質 疑 回 答 書

工事名 佐賀大学(城内1)附中校舎屋上防水改修工事

屋上・塔屋階平面図（改修前）

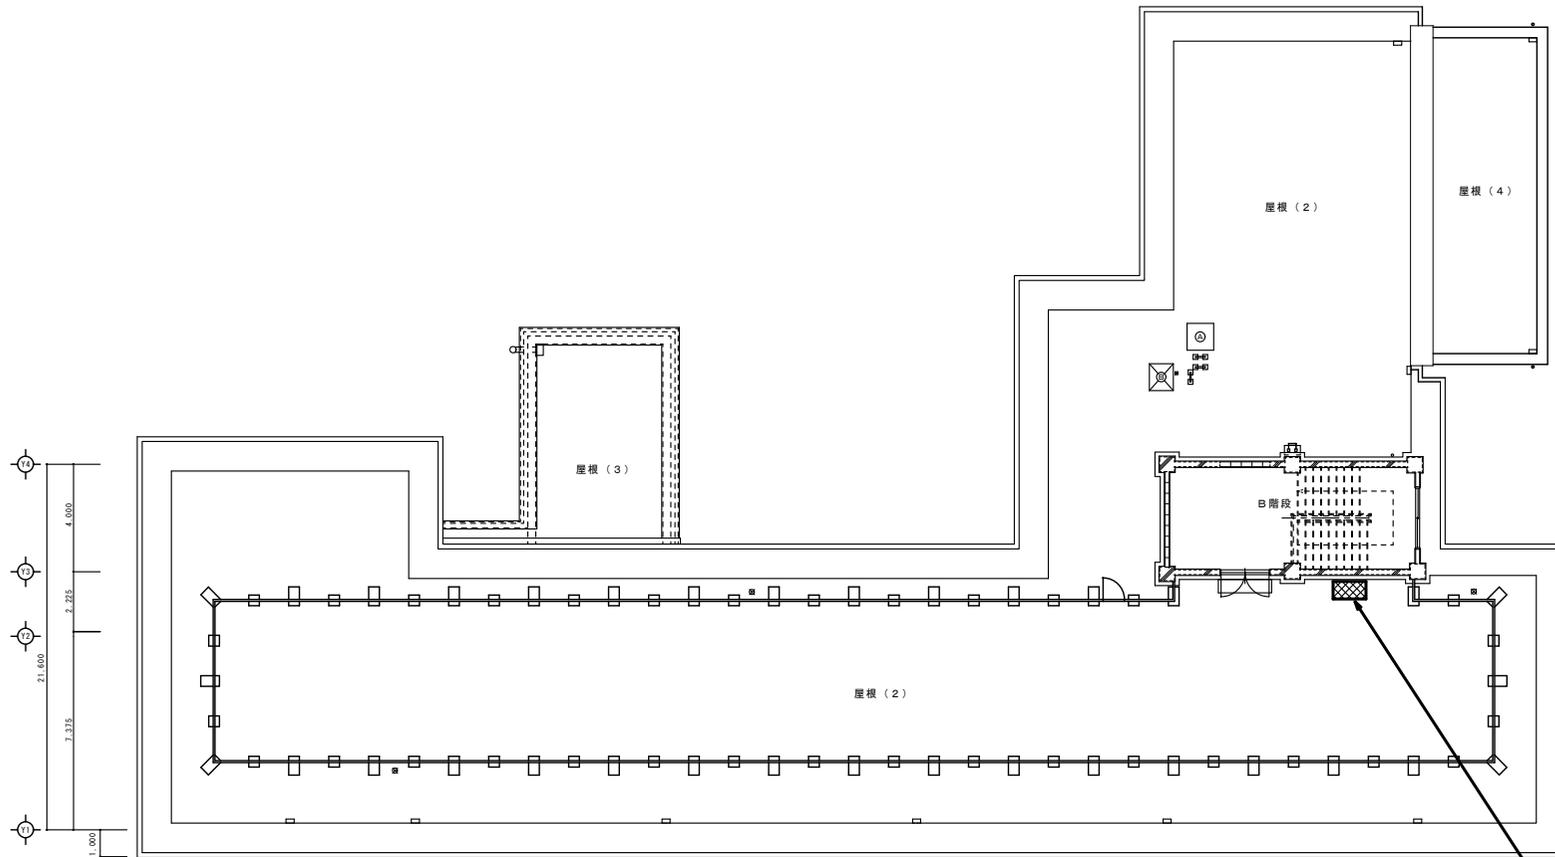
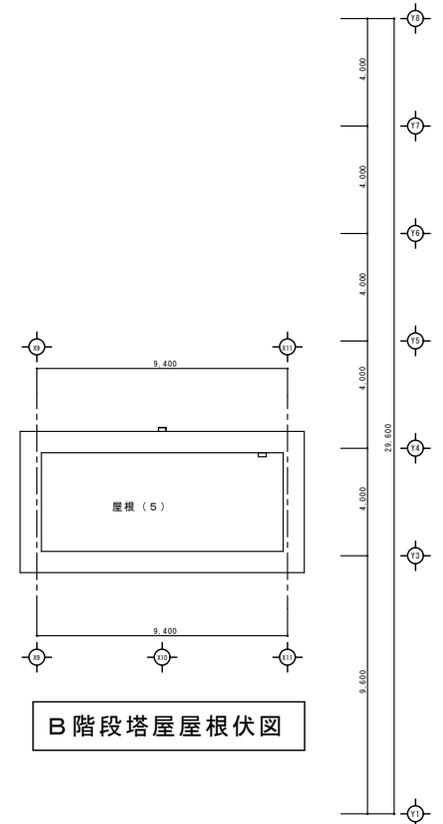
番号	図面番号	質 疑 事 項	回 答
1	現場説明書別図	仮設足場の設置場所を図面指示いただけますでしょうか。	現場説明書別図(3)参照。 塔屋にも仮設足場が必要ですので、図面を追加します。(別添 別図(4)参照)
2	現場説明書別図	仮設場所は下記の3か所と考えてよろしいでしょうか。 ①屋根(1) 1F屋根 ②屋根(1)上から3F屋上 ③塔屋	よろしいです。
3	A-3	3F屋上部のアルミ手摺とその架台は全部撤去廃棄と考えてよろしいでしょうか。	よろしいです。
4	A-10	コンクリート撤去工事は、コンクリート撤去後エキスパンドメタルのみの新設と考えてよろしいでしょうか。	コンクリート踏み台撤去後、エキスパンドメタル及びL-40×40×3、ゴムシート全て新設としてください。(図番A-10参照)
5	-	アスベスト含有調査は不要と考えてよろしいでしょうか。	本工事撤去予定建材は、2008年～2009年の建材ですので、アスベストは含まれていないと考えています。 関係法令に基づき、最終的な判断は、施工者が行ってください。
6	A-3	屋根(4)平場施工工法について、改修工法「SI-F2工法」となっておりますが、特記に断熱材としてポリスチレンフォーム50mm仕様と記載があります。メーカー見解としてポリスチレンフォームは密着工法にすると接着剤の成分により侵され、軟化・縮み・ポリスチレンフォームが溶ける等の現象が起り密着不能となるため、適していないとの指摘がありました。SI-M2工法に仕様変更(断熱材入り)することは可能でしょうか。	SI-F2工法に使用する断熱材の仕様を変更します。 変更前 :A種ポリスチレンフォーム3種b t50 変更後 :接着工法用硬質ウレタンフォーム(0.023W/m・K) t50
7			
8

昇降用足場設置
